Mission régionale d'autorité environnementale

**Avis de la mission régionale
d'autorité environnementale Centre-Val de Loire
sur le projet de centrale photovoltaïque
sur la commune de Varennes-Changy (45)
Demande de permis de construire**

n°2019-2775

Figure 1 : Aire d'étude initiale du projet

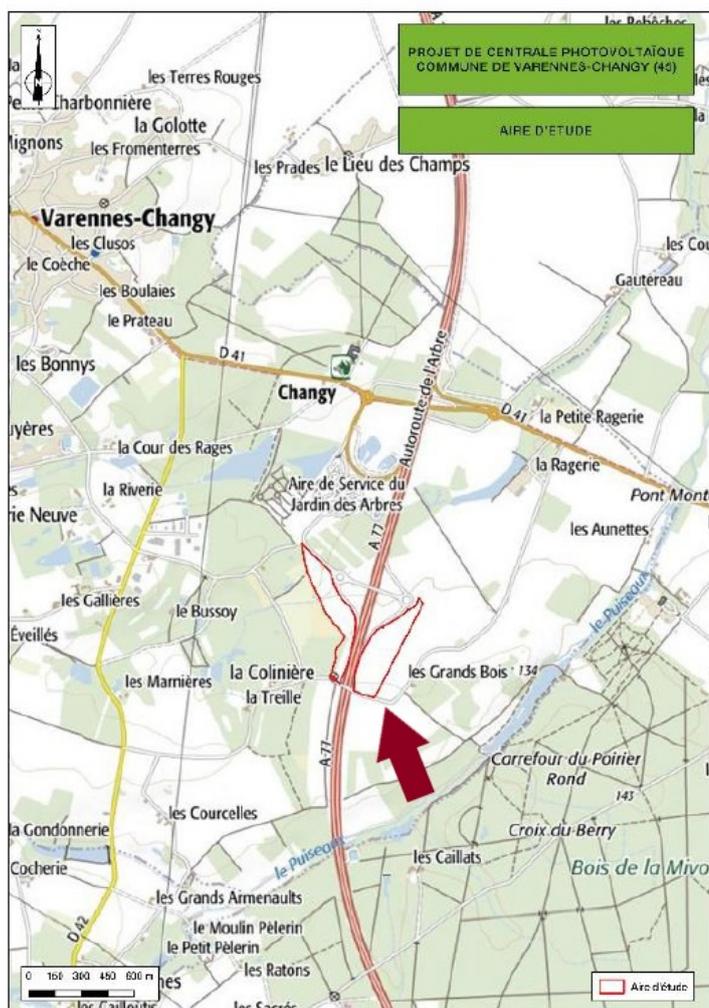
Plusieurs variantes ont été étudiées pour l'implantation du projet, dont l'aire d'étude initiale s'étendait sur deux parcelles situées de part et d'autre de l'autoroute A77 pour une surface totale d'environ 16 ha. Toutes les investigations ont été réalisées sur cette surface potentielle mais le projet finalement retenu ne concerne que l'implantation sur la parcelle à l'est de l'autoroute, d'une emprise de 8,4 ha.
